VKM 16101

Bulletin technique - Février 2007

Renault / Volvo / Opel-Vauxhall (moteurs Renault)

Différences de conception (diamètre de la poulie)

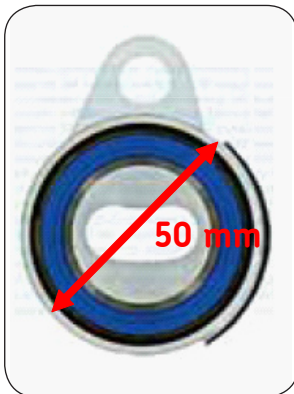
Deux modèles de ce tendeur manuel étaient autrefois disponibles : l'un muni d'une poulie de 50 mm et l'autre, plus ancien, muni d'une poulie de 52 mm. Certaines applications peuvent être encore aujourd'hui équipées de l'ancienne poulie de 52 mm, mais l'utilisation d'une poulie de 50 mm ne pose aucun problème.

Aucune modification n'a été apportée aux applications ou aux numéros d'origine.
